DAS KKW-PROJEKT MOCHOVCE 3&4:

Sicherheitsfragen

**Institut für Sicherheits- und Risikowissenschaften
Department für Wasser, Atmosphäre und Umwelt
Universität für Bodenkultur, Wien**

Wien, März 2011

Abbildung 17: Vorgeschlagene Lösung für Außenkühlung des Reaktordruckbehälters: Flutung der Reaktorgrube, Dampfbindung durch RDB-Kühlung, Dampfkondensation durch Sprühsystem²⁵

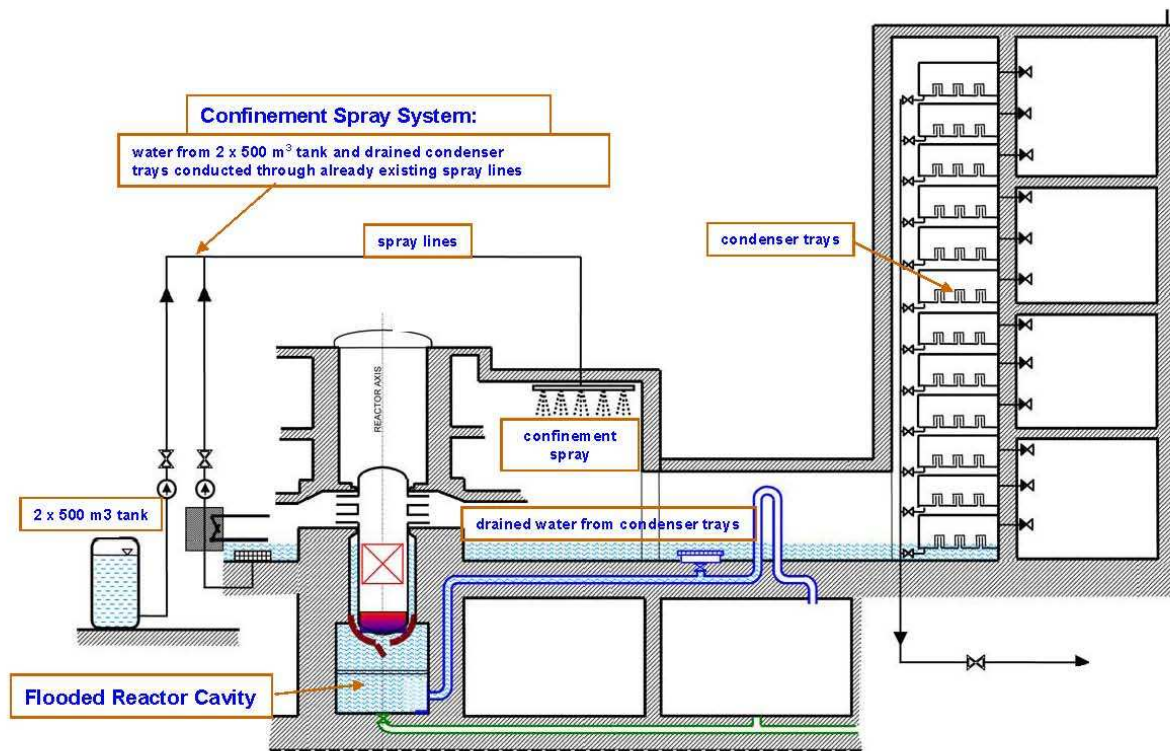
Es wird vorgeschlagen, die Reaktorgrube mit dem Wasserinhalt des Kondensationsturms zu fluten (es muss angemerkt werden, dass durch diesen Vorgang der Kondensationsturm seine Druckabbaufunktion verliert). Eine Anzahl zusätzlicher Maßnahmen sind geplant, um ausreichend Kühlmittelvorrat für die Flutung zu gewährleisten²⁵. Dafür beabsichtigt SE/ENEL die Verwendung des vorhandenen Rohrleitungssystems der Reaktorgrubenbe- und -entlüftung anstelle der Installation einer neuen ausschließlich für die Flutung vorgesehenen Rohrleitung.

Es muss angemerkt werden, dass falls die Rückhaltung im Reaktordruckbehälter bei gefluteter Reaktorgrube fehlschlagen sollte, es voraussichtlich zu einer Dampfexplosion außerhalb des RDB kommen würde, was mit großer Wahrscheinlichkeit eine schwere Beschädigung des Confinements in der Umgebung der Reaktorgrube oder in dem Bereich über dem RDB zur Folge haben würde. Für den WWER 440/213 in Paks, für den ebenfalls die Implementierung der Technologie zur Rückhaltung im RDB geplant ist, wird offenbar das Versagen der Rückhaltung mit einer Wahrscheinlichkeit von etwa 1% geschätzt²⁶. Es ist unklar, ob bei dieser Berechnung die Flutung der Reaktorgrube angenommen wurde oder nicht.
